# 添付資料一6 第四系に認められる変状と断層との関連

# 「第四系変状の連続性」に係る論点整理

## 評価書案(H25.5/17)

f-2断層上盤の第四系中の断裂群の性状(1)

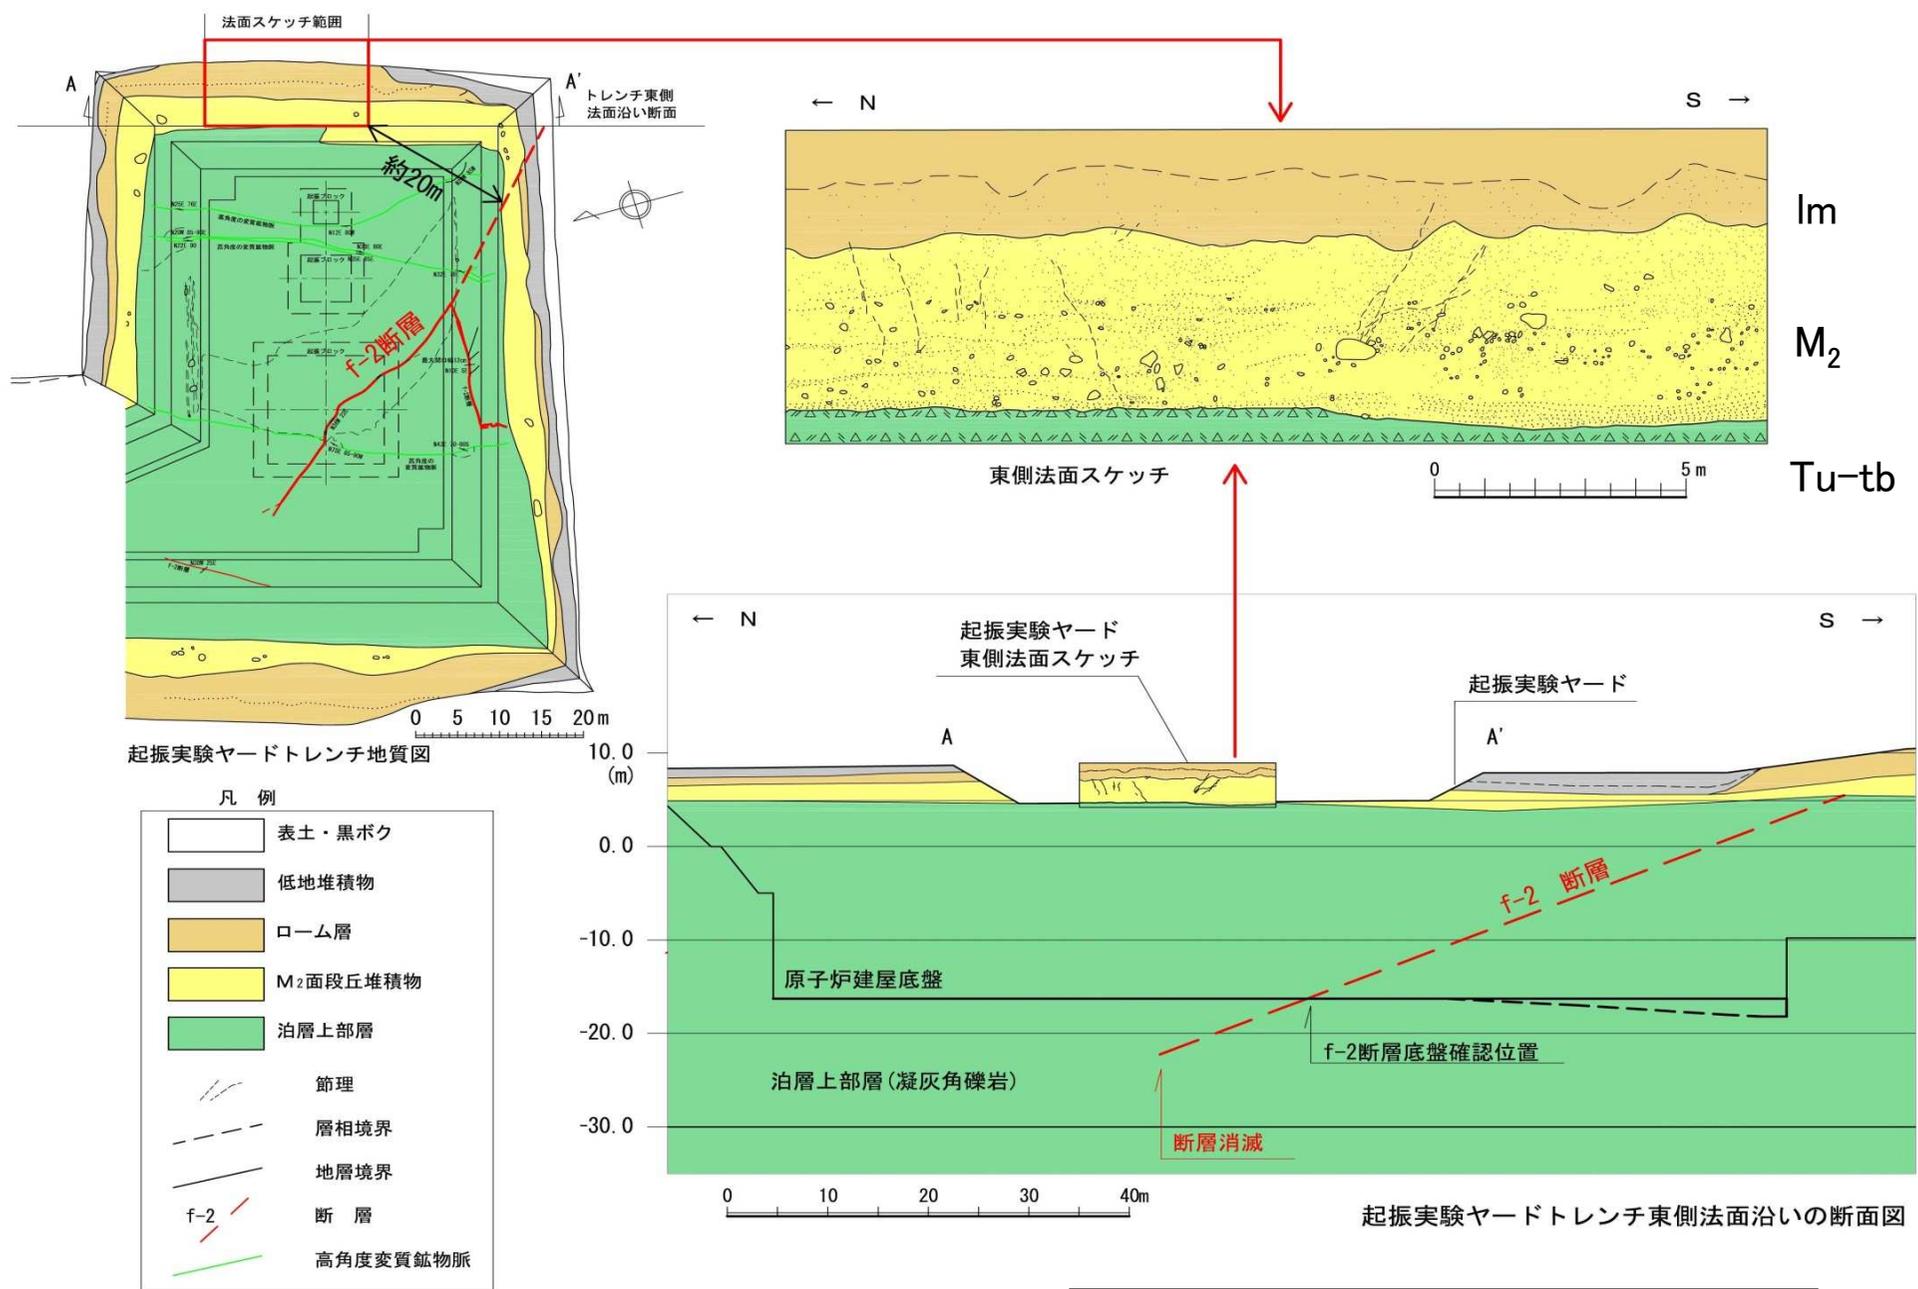
起振実験ヤード東側法面に分布する変位のない断裂群はf-2断層活動との関連性を指摘されている。
